MG/DEA Décembre 2010

### *ECHANGE A89/RN6 avec péages A6*

*ECHANGE A89/RN7*

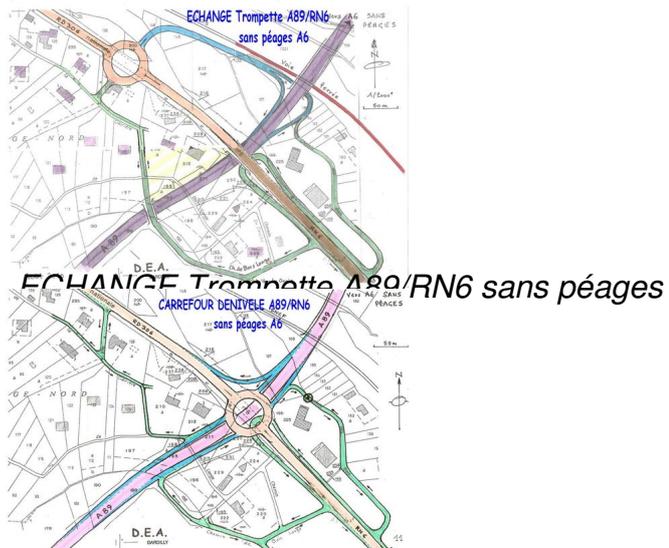
Le projet 2010 A89/RN7 est quant à lui pire que celui de 2007 car en passant au sud de l'actuelle RN489 l'échangeur et l'autoroute condamneraient une zone agricole prospère mais fragile.

**DEA** propose à la place un échangeur conservant en grande partie la voirie existante, et une portion d'autoroute en tranchée au nord de la RN489, à la place du CD73 actuel. Quant à la RN489, elle deviendrait la RD 73 entre Dardilly et La Tour. Ces dispositions ont été étudiées avec les agriculteurs du secteur et des habitants de l'ouest de Dardilly concernés par les nuisances sonores.
